Акт осмотра от 06.11.2024 г.

● #280 - Осмотр дома.

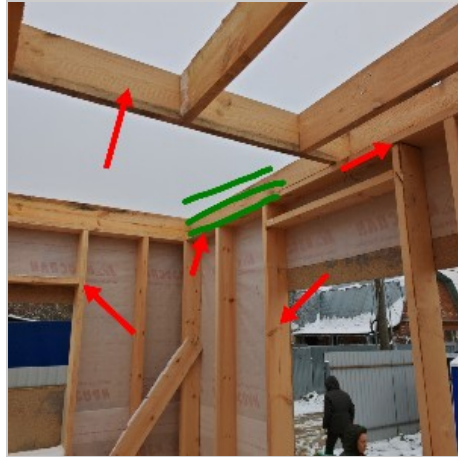
Стойки по проемам не сдвоены. Необходимо сдвоить.

п.7.2.13 Стойки с обеих сторон оконных и дверных проемов, как правило, должны быть двойными. При этом внутренние элементы (примыкающие к проему) устанавливаются между нижней обвязкой и перемычкой, а наружные - между нижней и верхней обвязками.

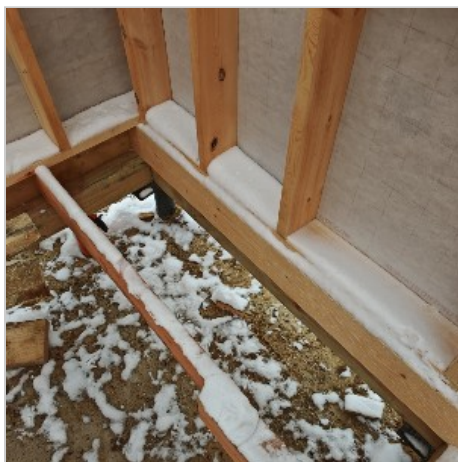
Отсутствует вторая перевязка несущих стен(вторая обвязка по верху). Вторую обвязку необходимо выполнить, т.к. не все условия выполнены.

п.7.2.6 Верхние обвязки в несущих стенах должны по высоте состоять, как правило, из двух досок, нижние - из одной доски. На участке стены, включающем перемычку над дверным проемом, допускается иметь верхнюю обвязку из одной доски при условии, что обвязка прибита к перемычке.

Внутренние перегородки собраны выше наружных стен, из-за чего при устройстве перекрытия 1 го этажа имеются запилы по обвязке, что является нарушением конструктивной целостности несущего элемента.

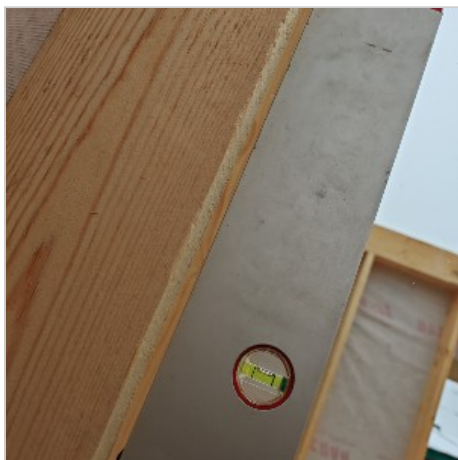
Отклонение стены от вертикали около 20мм на высоту этажа .

Для первого класса точности (под каркасное домостроение). Допустимое отклонение от вертикали не более 6мм. Таблица Б.8.

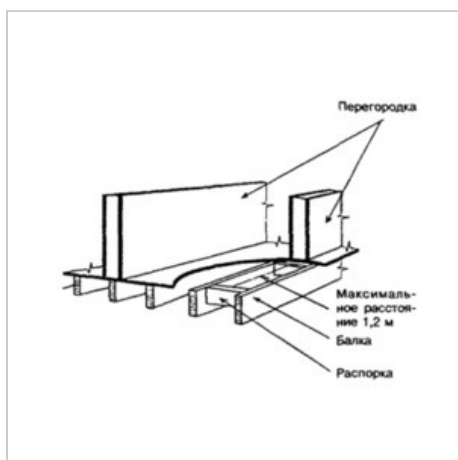
Увеличенный оконный проем рекомендуется рассчитать, т.к. не является типовым случаем по сборке дома.

- площадь оконных, дверных и других проемов в каждой несущей стене не превышает 30 % площади стены.
